改善箇所説明図

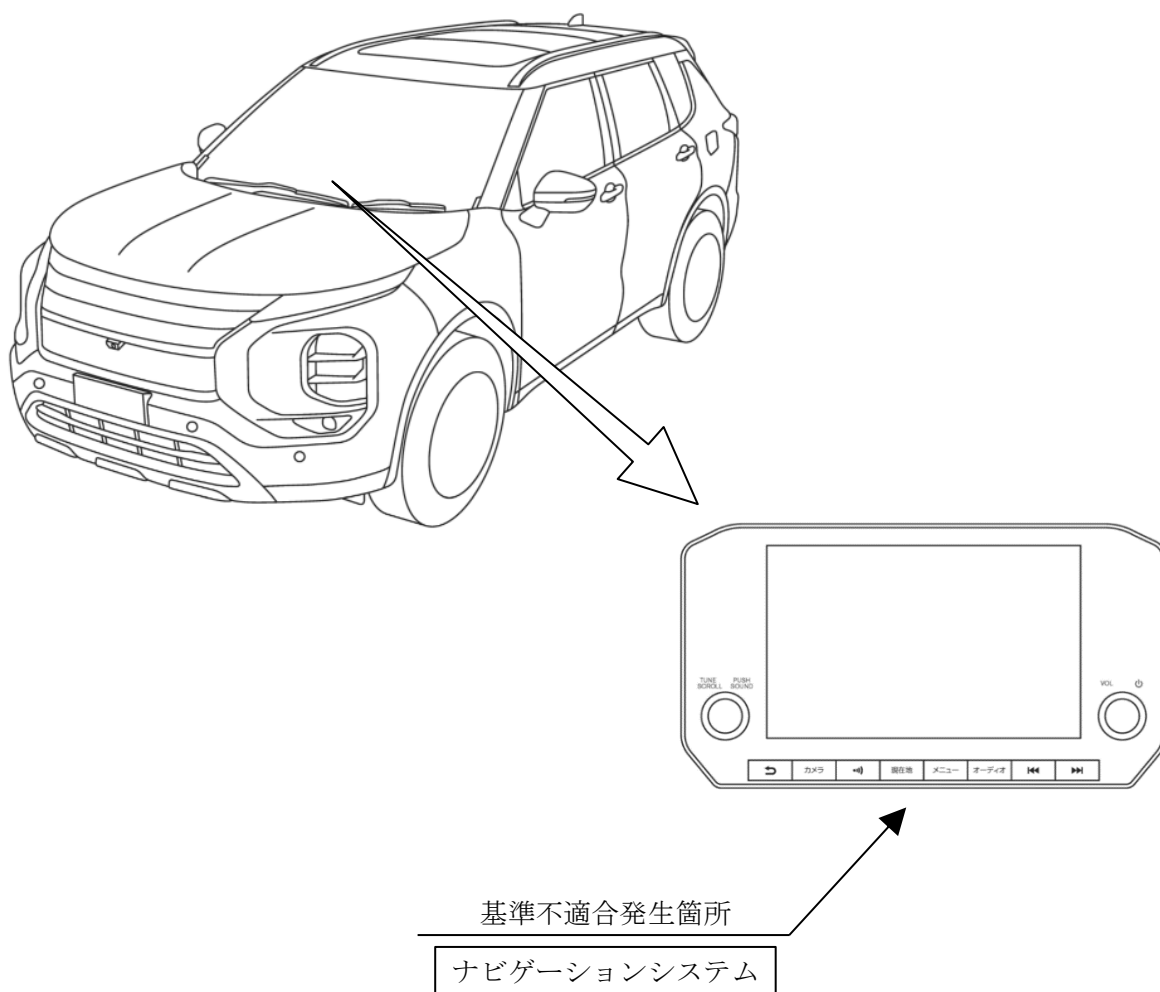
ナビゲーションシステムにおいて、起動中の負荷が大きくなると画面処理が適切に行われなため、システム起動直後に車両を後退させると、一時的にカメラ映像が途切れる場合がある。その場合、直前直左が視認できず、保安基準第44条(後写鏡等の基準)に適合しなくなるおそれがある。

全車両、カメラ映像が途切れないよう、ナビゲーションシステムの制御プログラムを対策仕様に書き替える。

識別：運転者席側ドアチェッカーのヒンジにあるピン上側の頭部に、白または黄色のペイントを塗布する。
